**AVIS RELATIF À LA PROTECTION
CONTRE LES EVENTUELS EFFETS NOCIFS ET NUISANCES
PROVOQUÉS PAR LES RAYONNEMENTS NON IONISANTS
GÉNÉRÉS PAR DES ANTENNES ÉMETTRICES STATIONNAIRES**

Commune : FARCIENNES - Exploitant : TELENET GROUP

Référence exploitant : HT1593C

Rapport n° 4015 / 2023

Figure 1 : Vue en plan des lieux de séjour et des points de contrôle

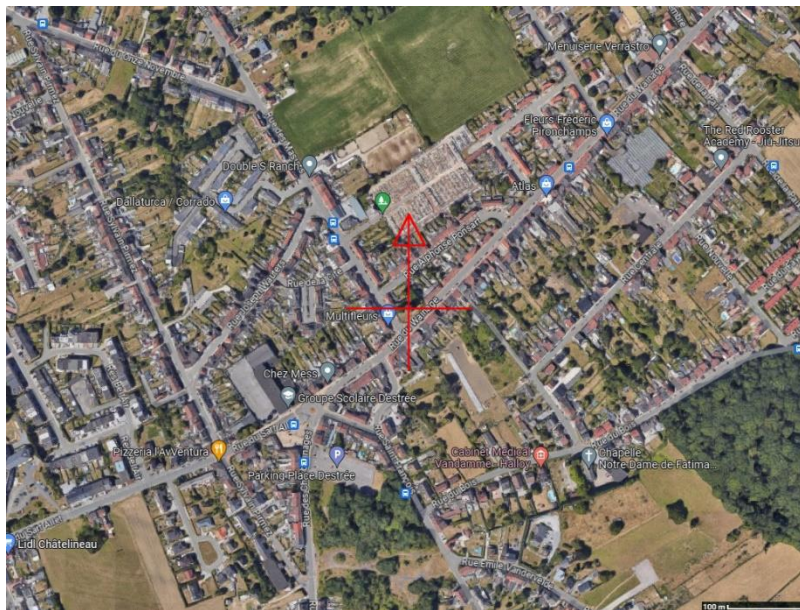
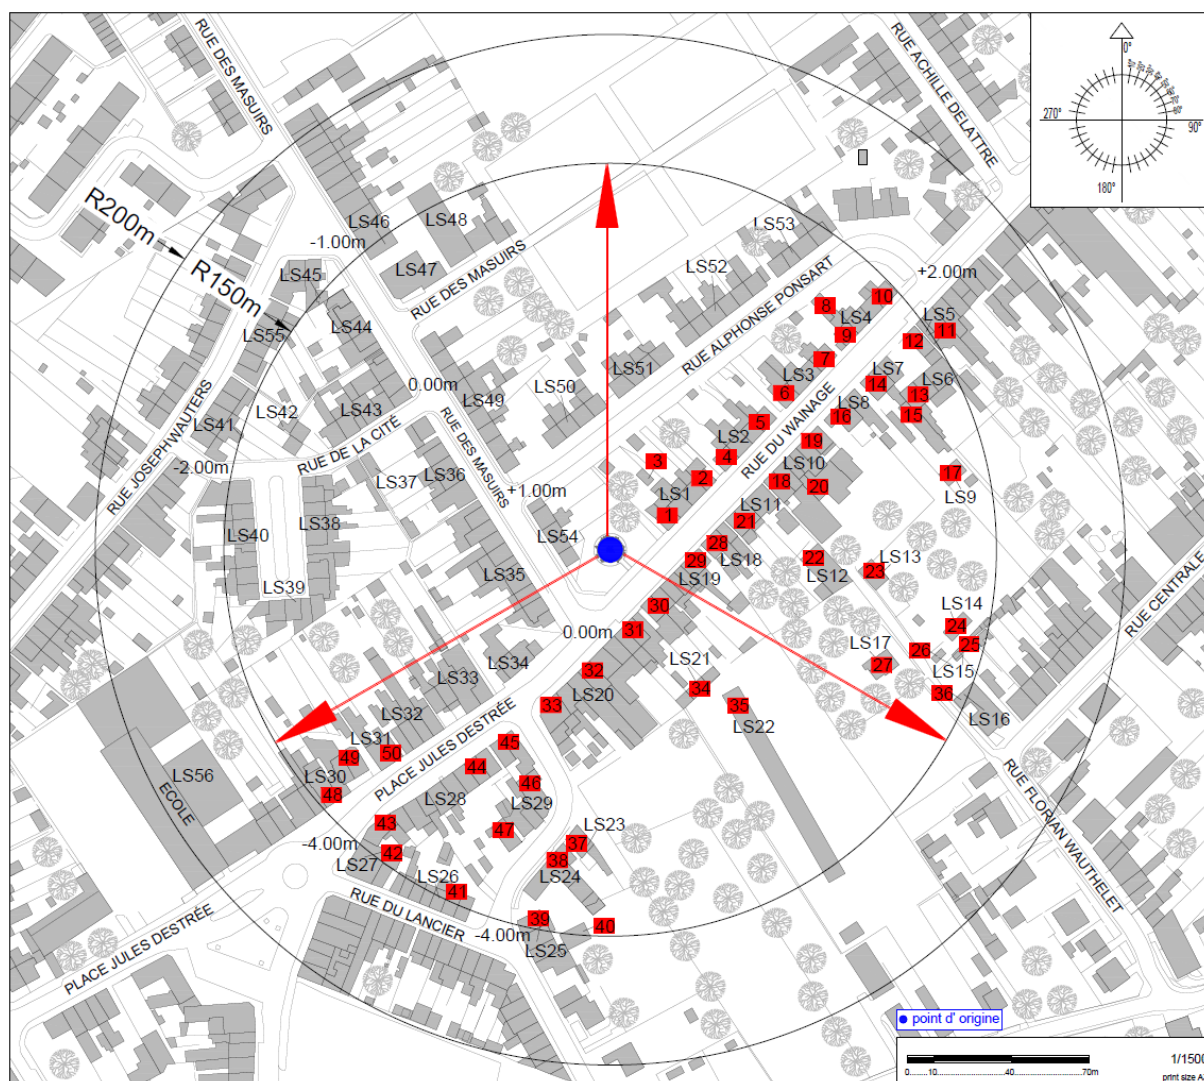
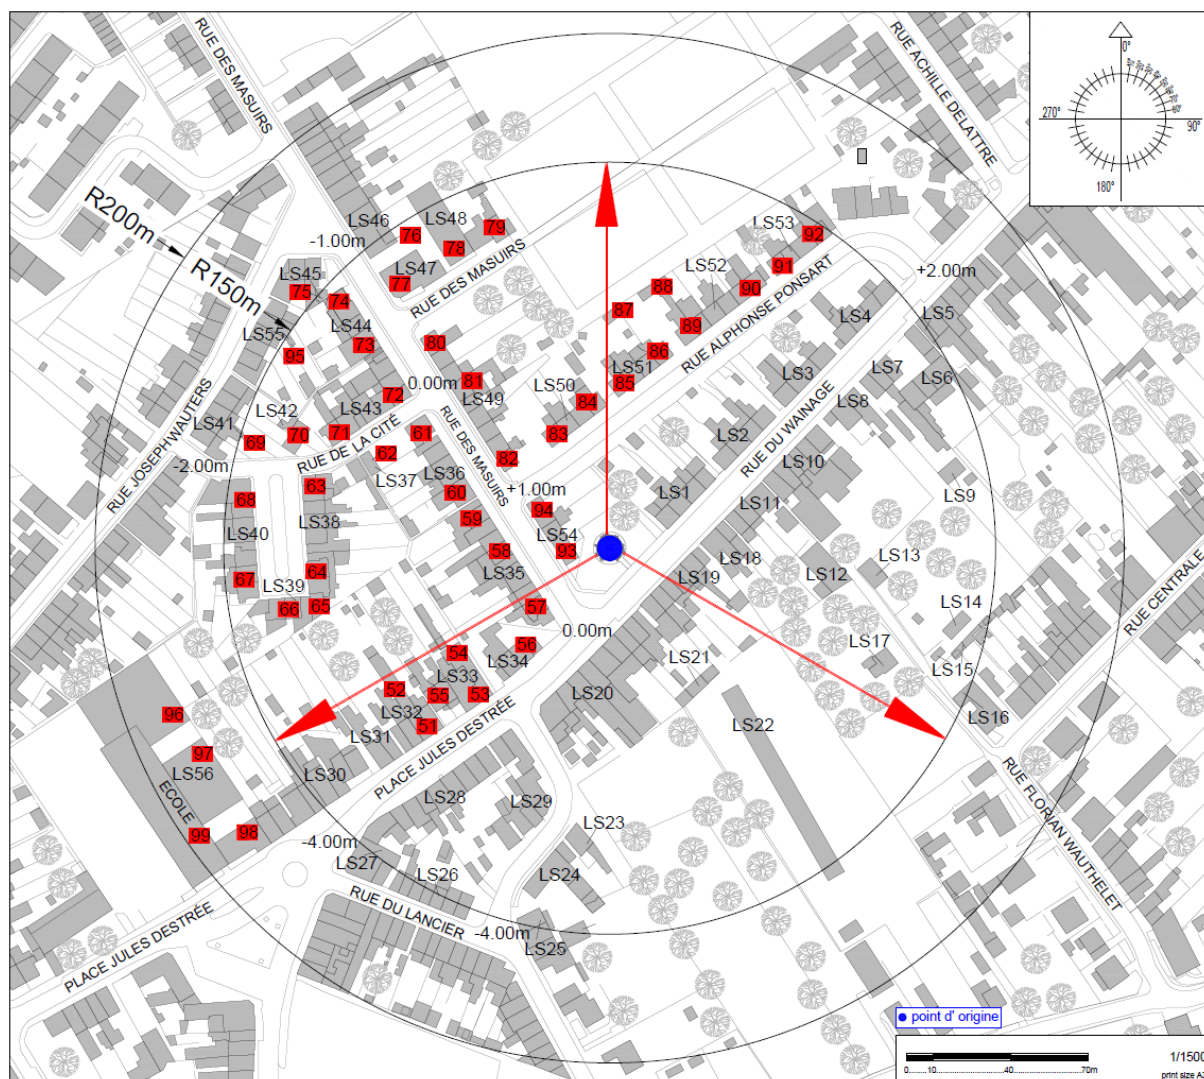
Les fréquences d'émission, la puissance rayonnée par chacune des antennes et leur gain permettent de déterminer le rayon de la zone à analyser. Tout dépassement de la limite par installation est exclu en dehors de cette zone. Le tableau 2 reprend les 35 LS² pour lesquels l'indice d'exposition est le plus élevé. Les différentes colonnes indiquent :

- le numéro du point de contrôle repris sur un des plans de la figure 1;
- le numéro du LS dans lequel se trouve le point de contrôle de la 1^{ère} colonne ;
- l'atténuation d'obstacle prise en compte pour le calcul de l'indice d'exposition dans le LS ;
- le résultat du calcul de l'indice d'exposition.

N° point de contrôle	LS	Atténuation (dB)	Indice d'exposition relatif à la limite par installation IE_i
86	LS51	3,0	0,957
22	LS12	3,0	0,912
51	LS32	3,0	0,836
55	LS33	3,0	0,831
27	LS17	3,0	0,801
89	LS52	3,0	0,782
23	LS13	3,0	0,734
50	LS31	3,0	0,716
87	LS51	3,0	0,709
85	LS51	3,0	0,670
44	LS28	3,0	0,668
88	LS52	3,0	0,663
65	LS39	3,0	0,642
45	LS29	3,0	0,619
49	LS30	3,0	0,602
64	LS38	3,0	0,574
26	LS15	3,0	0,561
52	LS32	3,0	0,553
66	LS39	3,0	0,539
53	LS33	3,0	0,520
24	LS14	3,0	0,493
48	LS30	3,0	0,482
36	LS16	3,0	0,479
18	LS10	3,0	0,476
25	LS15	3,0	0,474
43	LS28	3,0	0,449
81	LS49	3,0	0,438
20	LS10	3,0	0,436
90	LS52	3,0	0,435
79	LS48	3,0	0,405
35	LS22	3,0	0,401
67	LS40	3,0	0,383
42	LS27	3,0	0,365
5	LS2	3,0	0,358
47	LS29	3,0	0,354

En ce qui concerne les antennes de l'installation mentionnées dans le tableau 1, la distance maximale à laquelle la limite pourrait être atteinte, à l'extérieur, est égale à 148,8 m. S'il n'y a pas de LS à une distance inférieure, les antennes respectent forcément la limite d'immission.

Dans le cas des LS situés à l'intérieur des bâtiments, une atténuation d'obstacle est prise en compte et il en résulte que la distance maximale à laquelle la limite pourrait être atteinte se réduit à 105,3 m.

Figure 2 : Vue en plan des installations d'antennes dans un rayon de 300 mètres autour de l'installation faisant l'objet de la demande d'avis

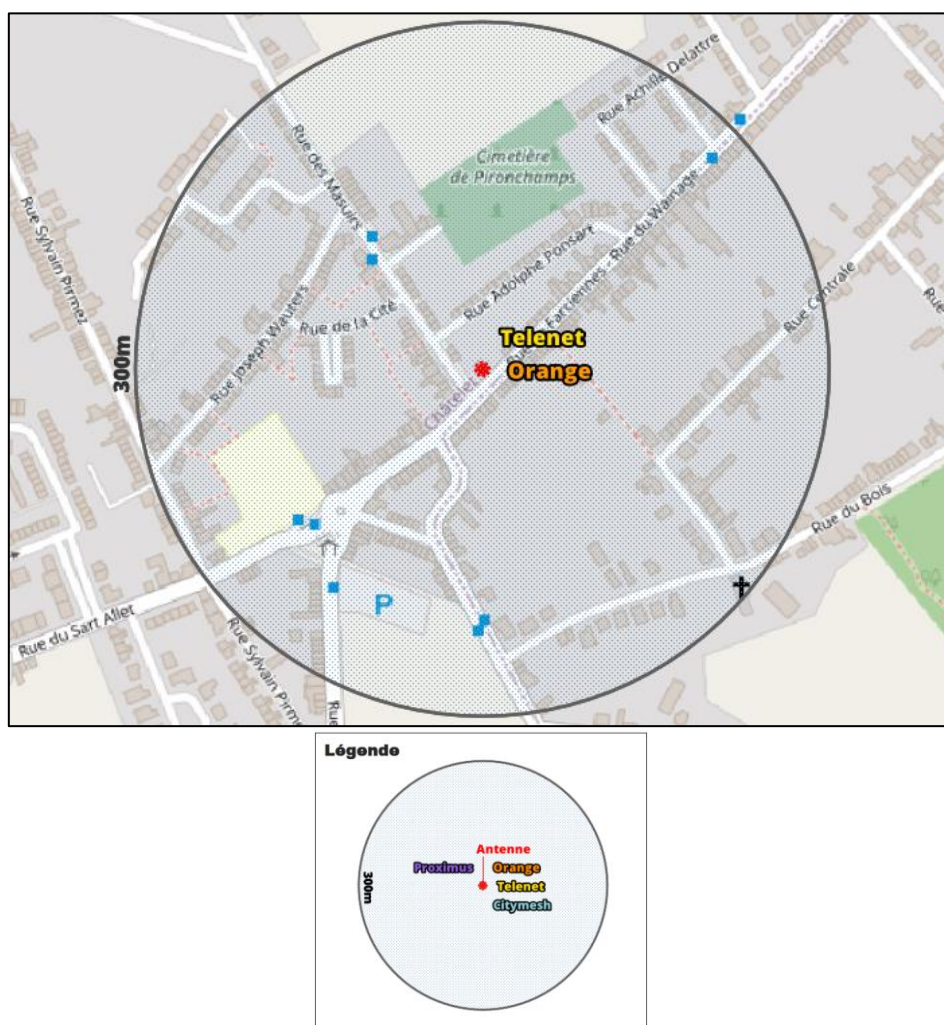
Le plan en projection verticale de la figure 2 indique la localisation des antennes actives éventuelles visées par le décret et situées dans un rayon de 300 mètres autour de l'installation référencée dans le paragraphe 2. Les données de localisation de ces antennes et les avis correspondant sont accessibles via le cadastre en ligne des antennes émettrices stationnaires⁶.

Compte tenu du nombre d'installations localisées dans la figure 2, il apparaît que l'intensité du rayonnement électromagnétique généré, dans les lieux de séjour situés à proximité de l'installation référencée dans le paragraphe 2, par l'ensemble des antennes émettrices stationnaires de l'ensemble des exploitants du même site d'antennes émettrices stationnaires respecte la limite fixée à l'article 4, § 2 du décret.
